Si trasmettono in allegato le osservazioni di vari cittadini sul progetto in oggetto

Oggetto: Valutazione di Impatto Ambientale Collegamento stabile tra la Sicilia e la Calabria (C.U.P. C41C23002750005) – Codice procedura ID 11169

I sottoscritti cittadini elencati in calce,
presentano le seguenti osservazioni in merito al progetto indicato in oggetto.

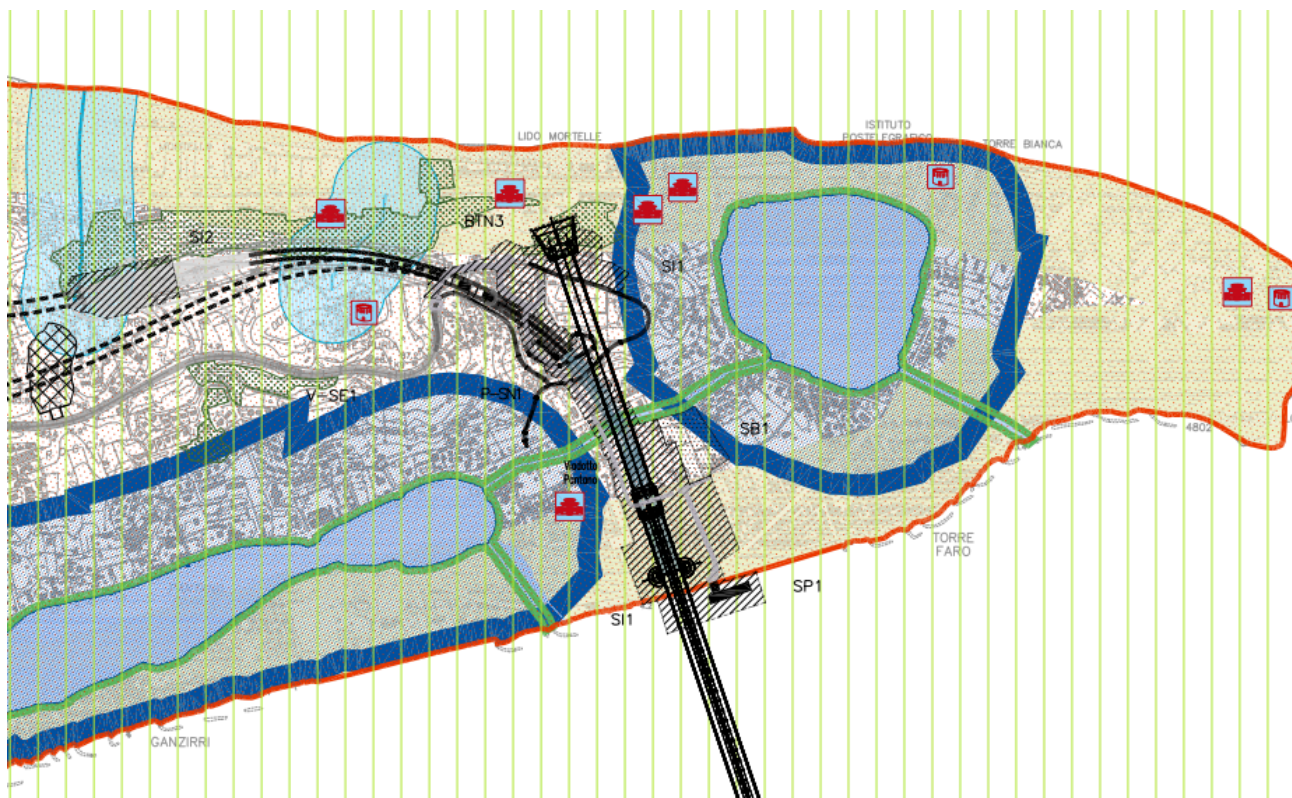
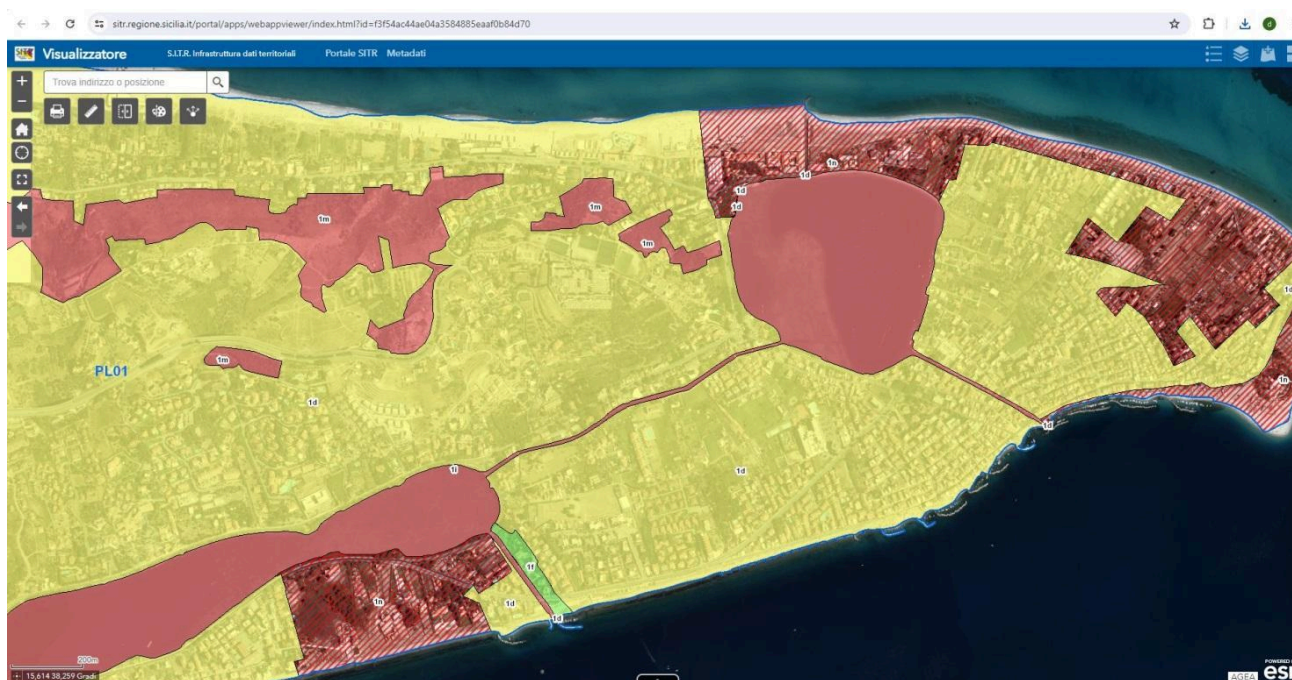
In effetti consultando il visualizzatore del S.I.T.R. della Regione Siciliana¹ è possibile verificare che parti significative del progetto ricadono in aree sottoposte ai regimi normativi “1m” e “1d” del

Piano paesaggistico dell'ambito 9, come si evince chiaramente dal confronto delle seguenti figure, estrapolate rispettivamente dal S.I.T.R. (ove le aree sottoposte al regime "1d" sono evidenziate in giallo e quelle relative a "1m" in rosa) e dalle cartografie del progetto (in particolare l'elaborato "Sicilia – carta delle interferenze con il sistema dei vincoli – tav. 1/3"):

E’ evidente pertanto come il progetto in questione, interferendo massicciamente con le suddette aree, presenti una incompatibilità insanabile con le disposizioni del Piano Paesaggistico dell’ambito 9.

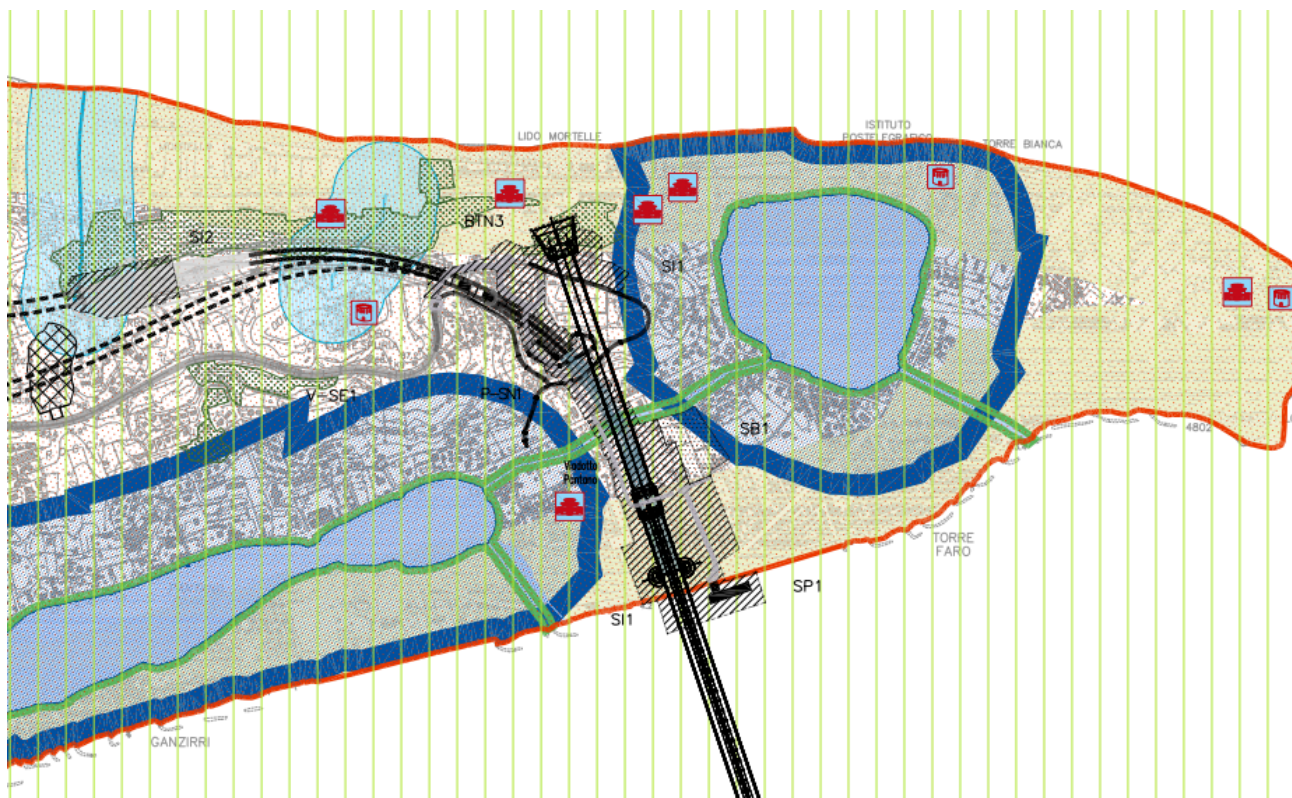
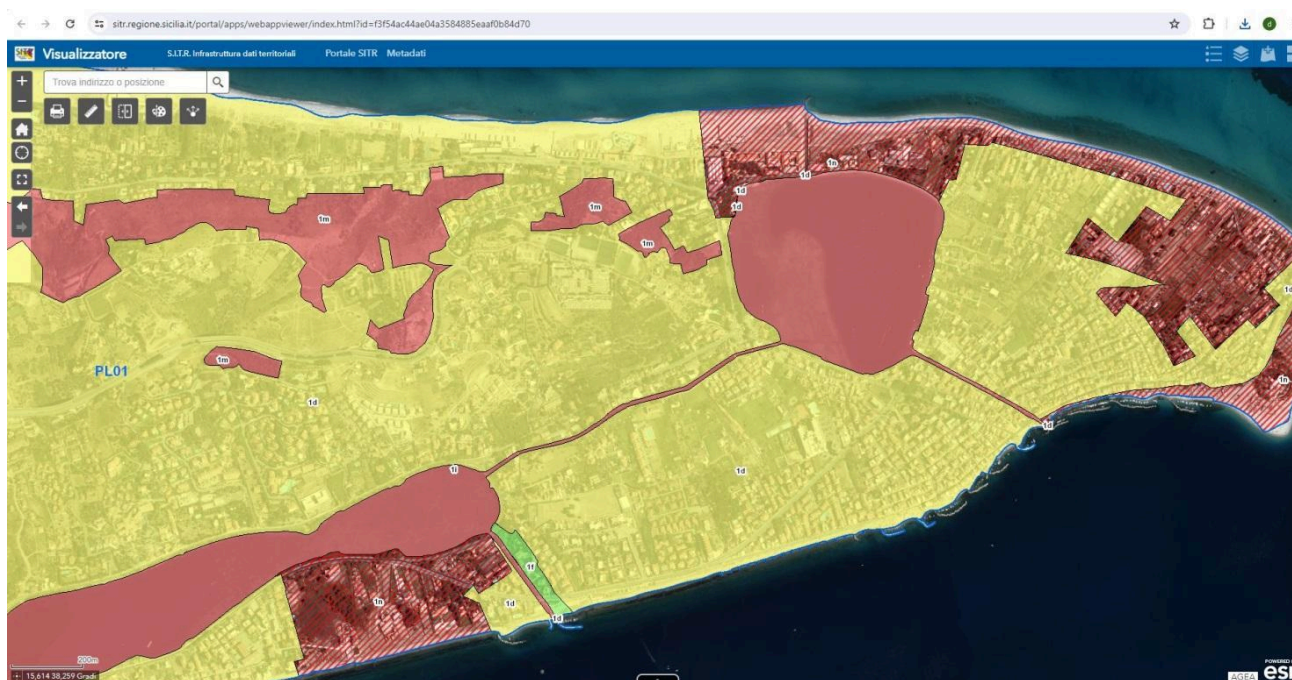
In effetti consultando il visualizzatore del S.I.T.R. della Regione Siciliana¹ è possibile verificare che parti significative del progetto ricadono in aree sottoposte ai regimi normativi “1m” e “1d” del

Piano paesaggistico dell'ambito 9, come si evince chiaramente dal confronto delle seguenti figure, estrapolate rispettivamente dal S.I.T.R. (ove le aree sottoposte al regime "1d" sono evidenziate in giallo e quelle relative a "1m" in rosa) e dalle cartografie del progetto (in particolare l'elaborato "Sicilia – carta delle interferenze con il sistema dei vincoli – tav. 1/3"):

E’ evidente pertanto come il progetto in questione, interferendo massicciamente con le suddette aree, presenti una incompatibilità insanabile con le disposizioni del Piano Paesaggistico dell’ambito 9.

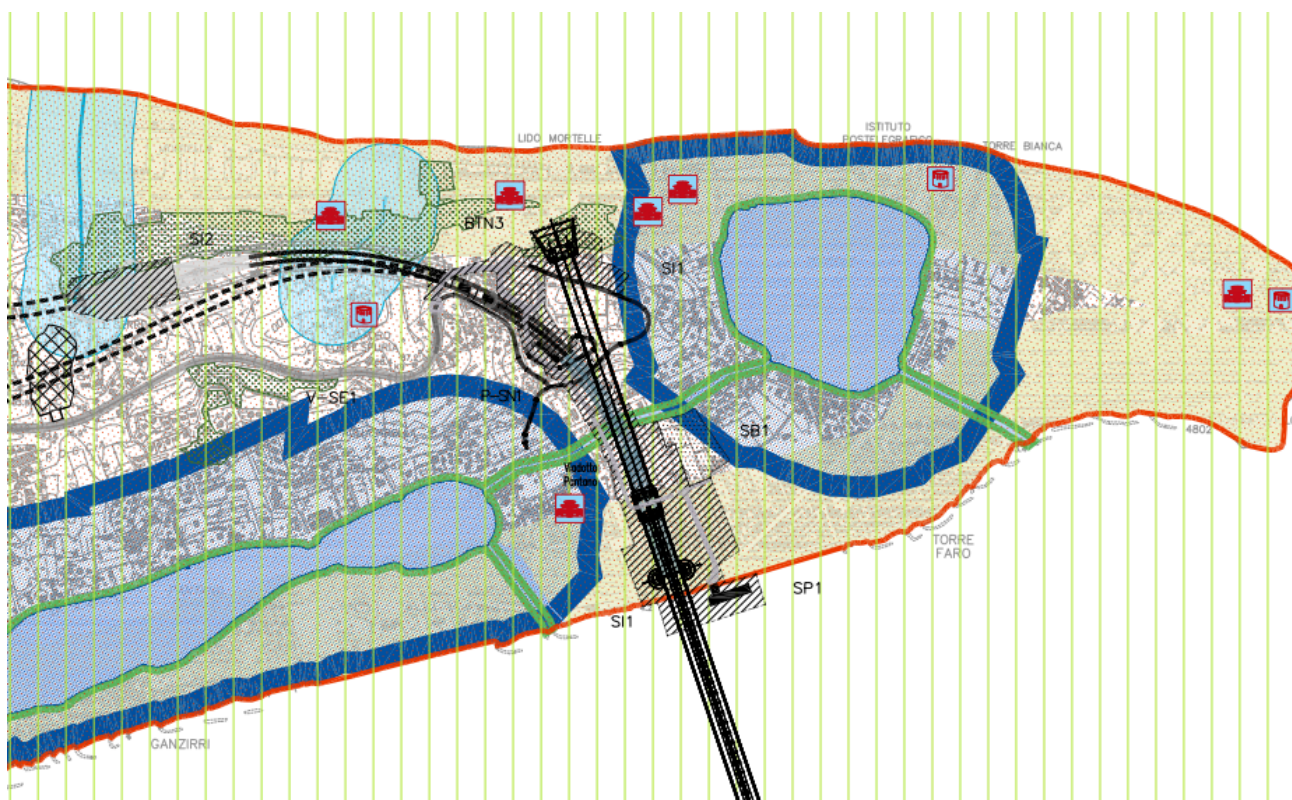
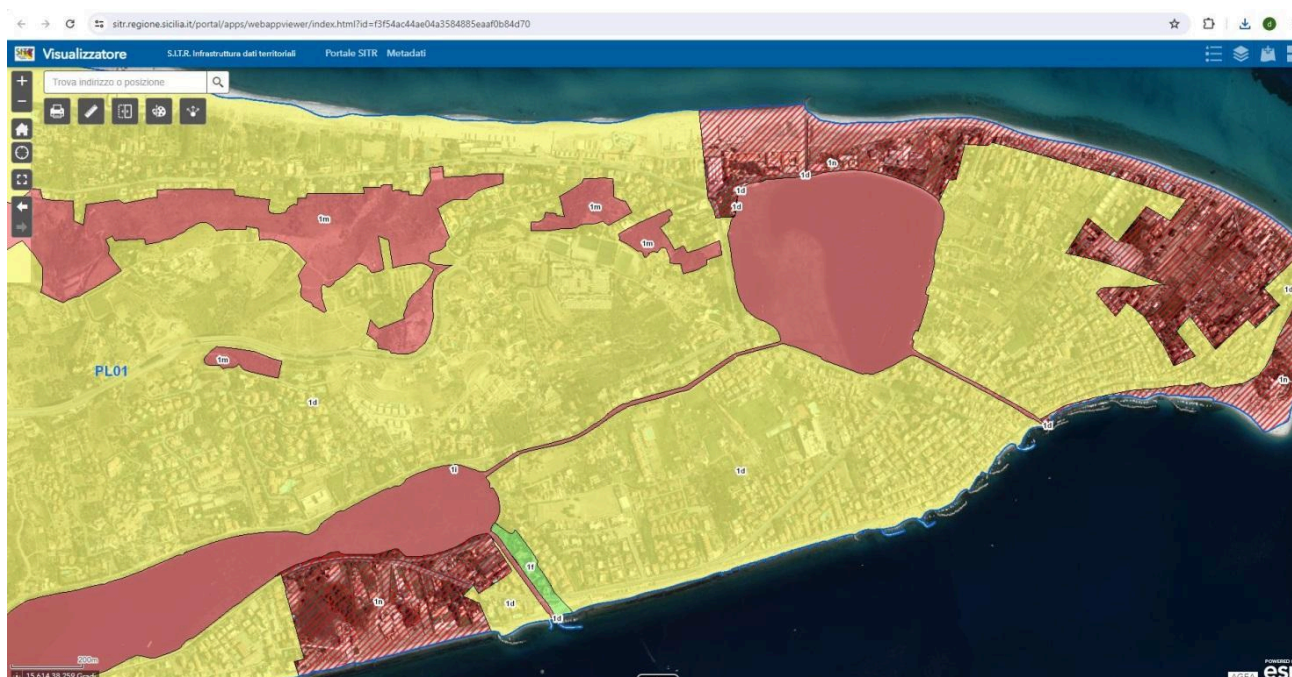
In effetti consultando il visualizzatore del S.I.T.R. della Regione Siciliana¹ è possibile verificare che parti significative del progetto ricadono in aree sottoposte ai regimi normativi “1m” e “1d” del

Piano paesaggistico dell'ambito 9, come si evince chiaramente dal confronto delle seguenti figure, estrapolate rispettivamente dal S.I.T.R. (ove le aree sottoposte al regime "1d" sono evidenziate in giallo e quelle relative a "1m" in rosa) e dalle cartografie del progetto (in particolare l'elaborato "Sicilia – carta delle interferenze con il sistema dei vincoli – tav. 1/3"):

E’ evidente pertanto come il progetto in questione, interferendo massicciamente con le suddette aree, presenti una incompatibilità insanabile con le disposizioni del Piano Paesaggistico dell’ambito 9.

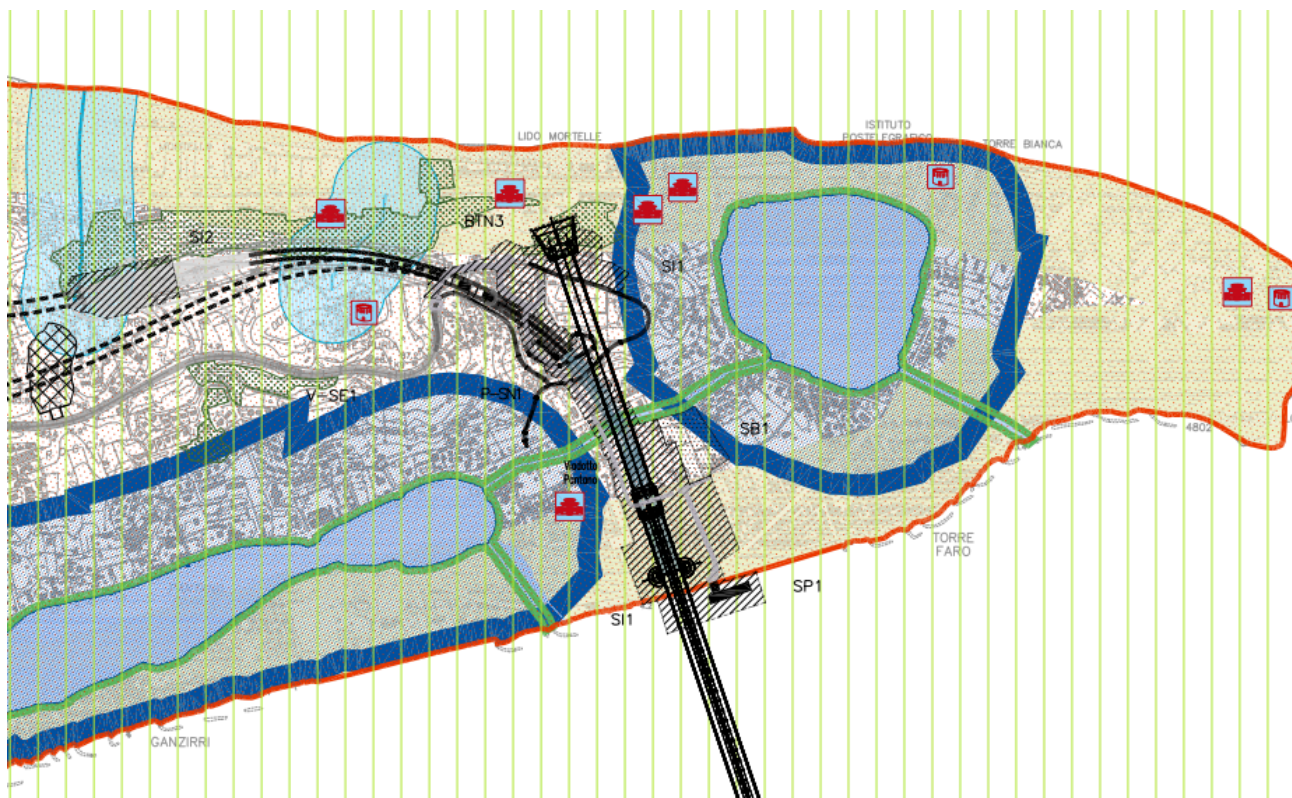
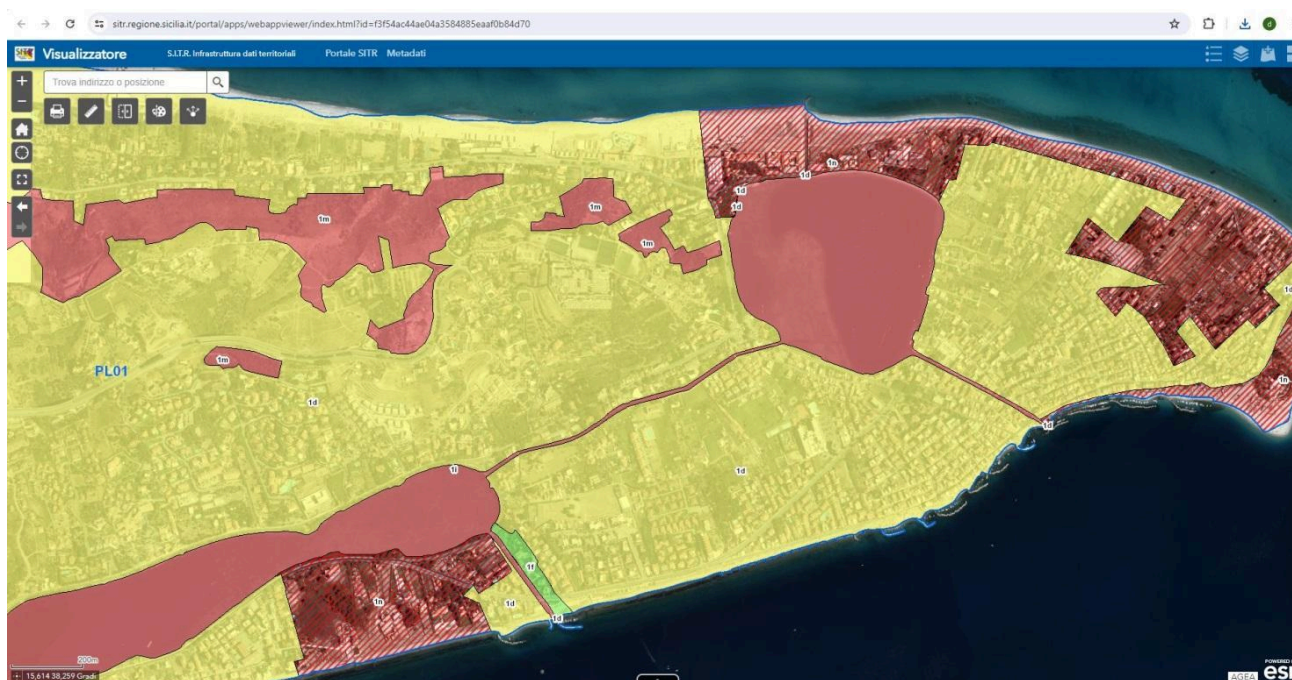
In effetti consultando il visualizzatore del S.I.T.R. della Regione Siciliana¹ è possibile verificare che parti significative del progetto ricadono in aree sottoposte ai regimi normativi “1m” e “1d” del

Piano paesaggistico dell'ambito 9, come si evince chiaramente dal confronto delle seguenti figure, estrapolate rispettivamente dal S.I.T.R. (ove le aree sottoposte al regime "1d" sono evidenziate in giallo e quelle relative a "1m" in rosa) e dalle cartografie del progetto (in particolare l'elaborato "Sicilia – carta delle interferenze con il sistema dei vincoli – tav. 1/3"):

E’ evidente pertanto come il progetto in questione, interferendo massicciamente con le suddette aree, presenti una incompatibilità insanabile con le disposizioni del Piano Paesaggistico dell’ambito 9.

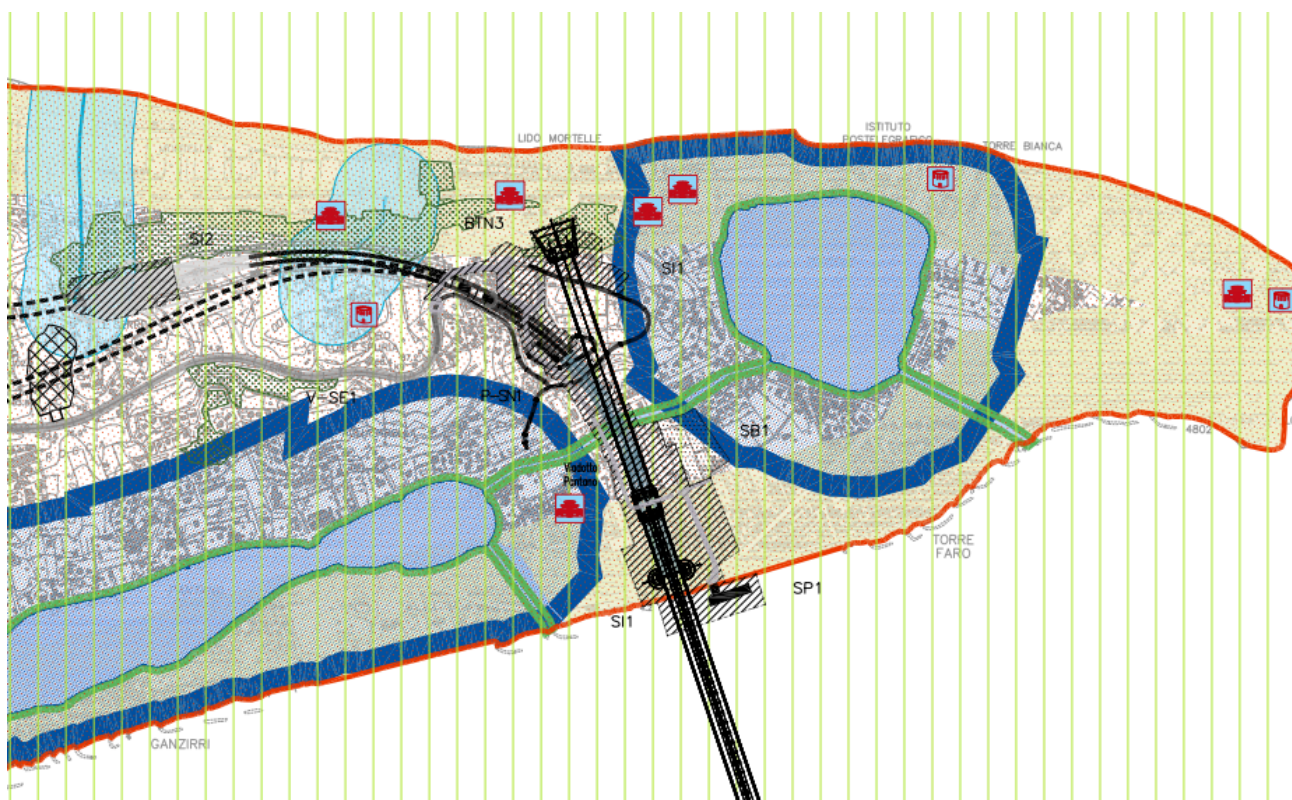
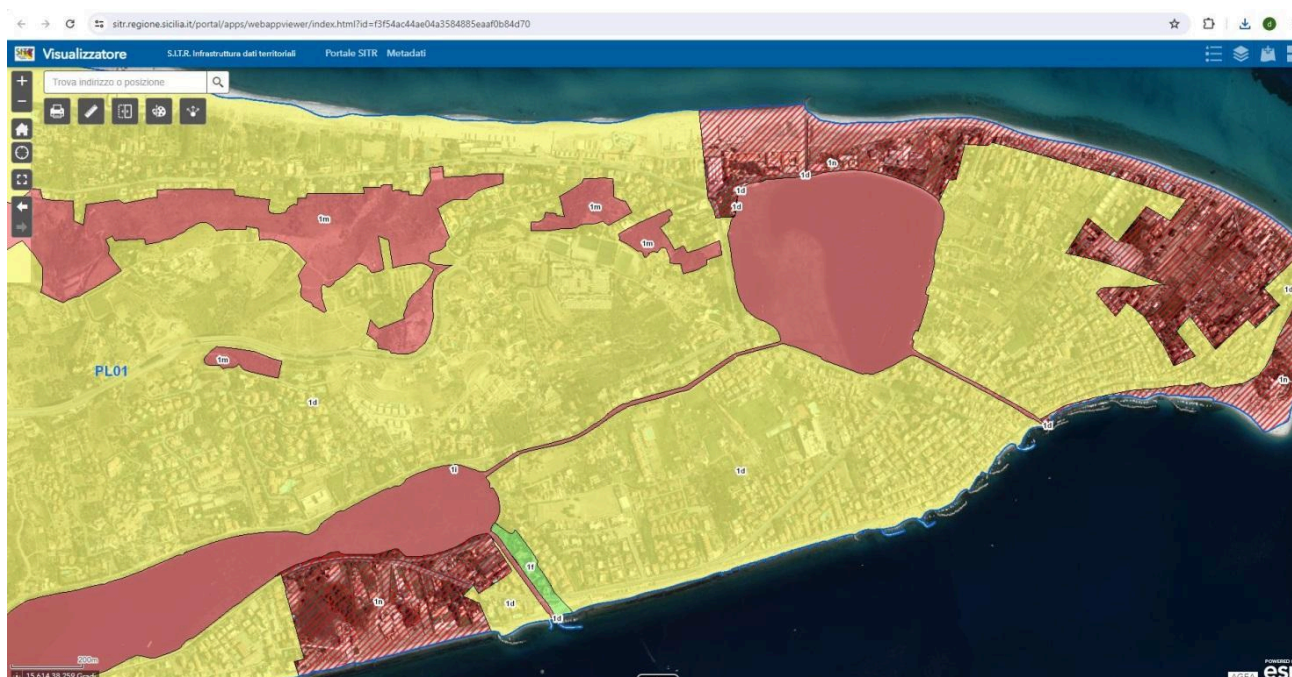
In effetti consultando il visualizzatore del S.I.T.R. della Regione Siciliana¹ è possibile verificare che parti significative del progetto ricadono in aree sottoposte ai regimi normativi “1m” e “1d” del

Piano paesaggistico dell'ambito 9, come si evince chiaramente dal confronto delle seguenti figure, estrapolate rispettivamente dal S.I.T.R. (ove le aree sottoposte al regime "1d" sono evidenziate in giallo e quelle relative a "1m" in rosa) e dalle cartografie del progetto (in particolare l'elaborato "Sicilia – carta delle interferenze con il sistema dei vincoli – tav. 1/3"):

E’ evidente pertanto come il progetto in questione, interferendo massicciamente con le suddette aree, presenti una incompatibilità insanabile con le disposizioni del Piano Paesaggistico dell’ambito 9.
